Afrapportering af anlægsgennemgang

Navn: Bornholms Bioenergi ApS

Dato for kontrolbesøg: 12. september 2023

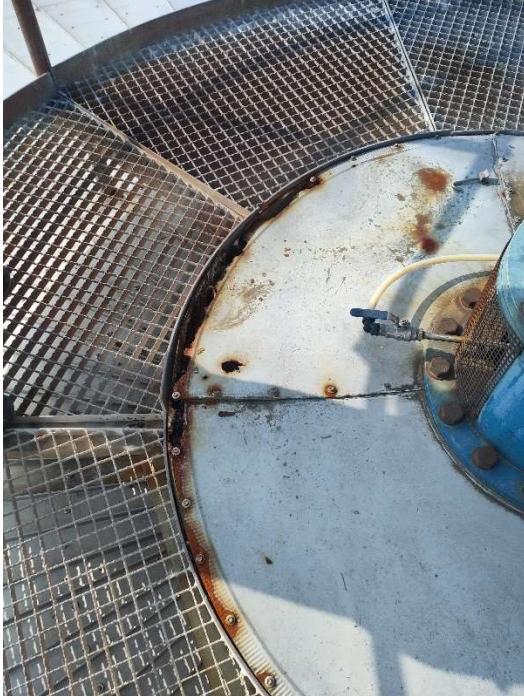
Kilde	Fundsted (foto/video/anden identifikation)	Beskrivelse af kilde	Forslag til udbedring	Kommentar
1	 	Udslip fra fuge mellem tankvæg og tanktop på alle tre efterlagertanke	Hurtig udbedring: Omfugning af tankene. Langsigtet udbedring: Efterlagertankene kobles på gassystemet. Derudover er planlagt anlægsudvidelse med større reaktorkapacitet og derved længere opholdstid hvilket vil reducere udslip fra efterlagertankene.

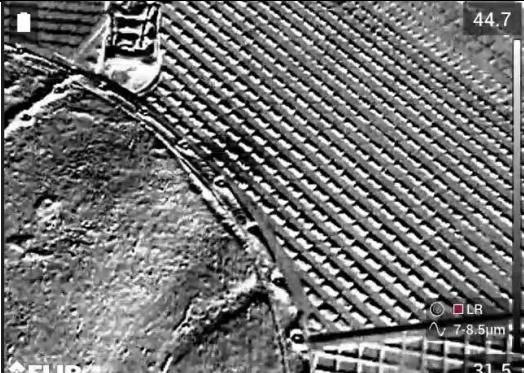
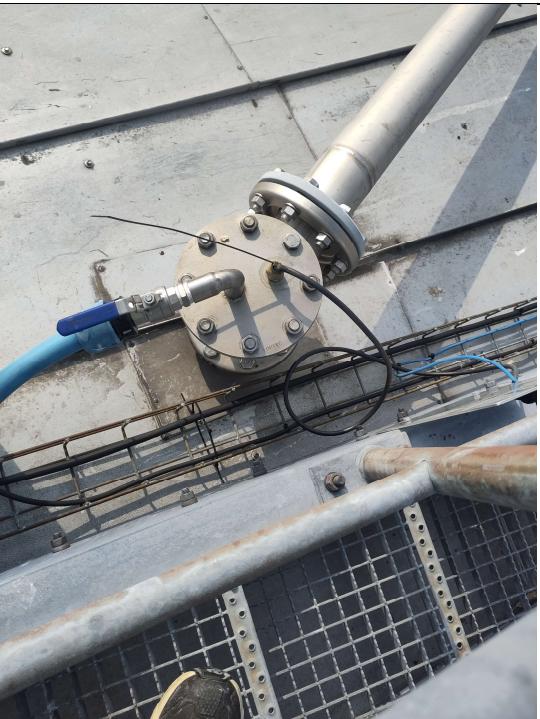
Kilde	Fundsted (foto/video/anden identifikation)	Beskrivelse af kilde	Forslag til udbedring	Kommentar
2	 	Udslip fra alle luger på alle efterlagertanke.	<p>Hurtig udbedring: Tætning af lister, eventuelt smøring med silikonefedt.</p> <p>Langsigtet udbedring: Efterlagertankene kobles på gassystemet. Derudover er planlagt anlægsudvidelse med større reaktorkapacitet og derved længere opholdstid hvilket vil reducere udslip fra etterlagertankene.</p>	
3		Udslip fra flange v. niveaumåler på EL02 og EL03.	<p>Hurtig udbedring: Stramning af bolte.</p> <p>Langsigtet udbedring: Efterlagertankene kobles på gassystemet. Derudover er planlagt anlægsudvidelse med større reaktorkapacitet og derved længere opholdstid hvilket vil reducere udslip</p>
